【RA-Y有効範囲修正について】

対象：RA-Yの全機種(計18機種)

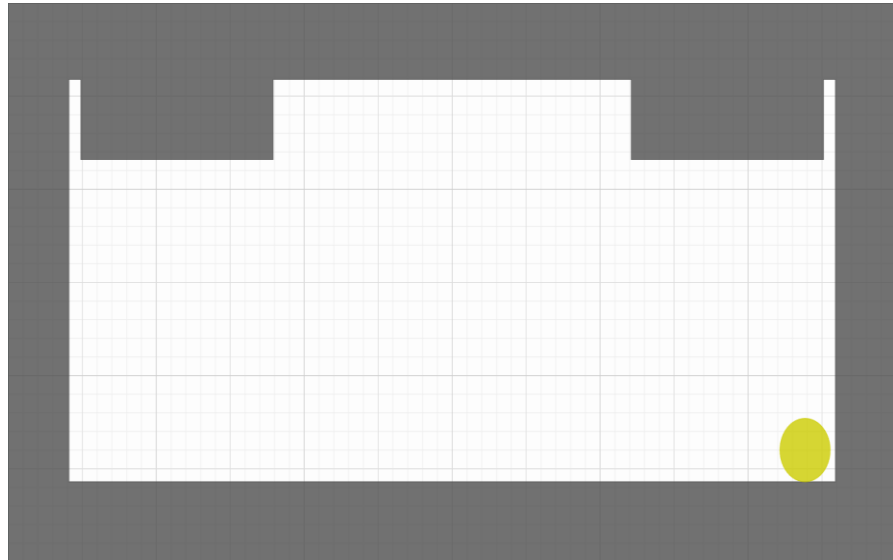
変更：扉面の有効範囲を左右4mm内側に変更

修正前

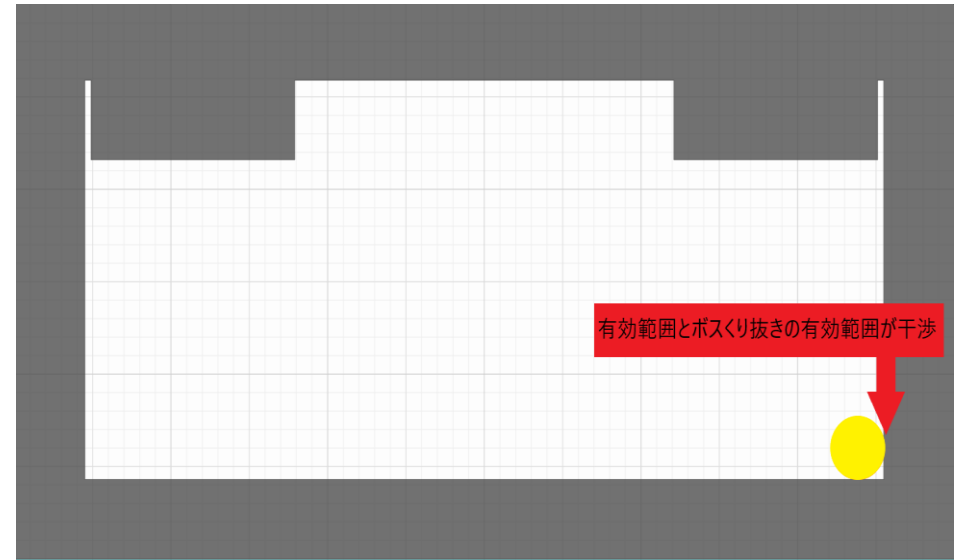
- キャビスタ有効範囲修正により、「溶接ナットなどの部分に加工あり」の対応が不可となります。

理由：下記画像にて修正後、「溶接ナットなどの部分に加工あり」選択時のボスくり抜き有効範囲と加工不可範囲が干渉し、ボスくり抜き加工ができなくなるため。
